URGENTE: AVVISO DI SICUREZZA SUL CAMPO –
MMS-26-06008

Pompe siringa BD Alaris™ neXus e Alaris™ Plus

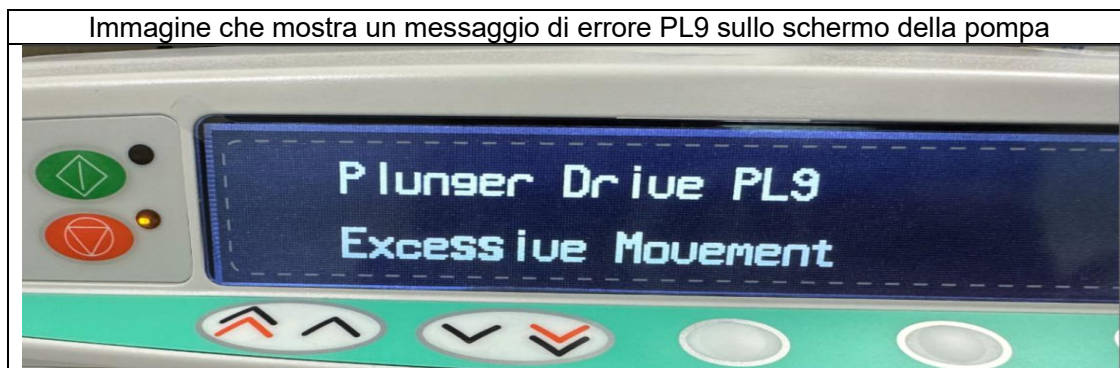
BD ha identificato attraverso un'indagine interna, che le pompe a siringa BD Alaris™ neXus e Alaris™ Plus elencate nella Tabella 1 possono sviluppare un'anomalia meccanica sul potenziometro lineare se non vengono conservate nella posizione corretta. Durante l'infusione, lo stantuffo della siringa si muove lungo il componente del potenziometro lineare. Si tratta di un componente interno e non facilmente visibile per l'utente clinico. Se questa anomalia si verifica, può causare letture errate dei sensori, che potrebbero generare i codici di errore PL3, PL8 o PL9. Questi codici di errore PL sono una funzionalità di progettazione intenzionale che notifica l'utilizzatore che la pompa siringa ha rilevato un malfunzionamento interno e possono verificarsi per diversi motivi.

I codici di errore PL3/PL8/PL9 fanno sì che la pompa a siringa emetta un messaggio di errore accompagnato da un indicatore luminoso rosso e da un allarme acustico di alta priorità. Se è in corso un'infusione, questa verrà interrotta. Il codice di errore sarà visualizzato sulla pompa a siringa come <Codice di errore e messaggio>; di seguito è riportato un esempio di immagine relativa a un codice di errore PL9.
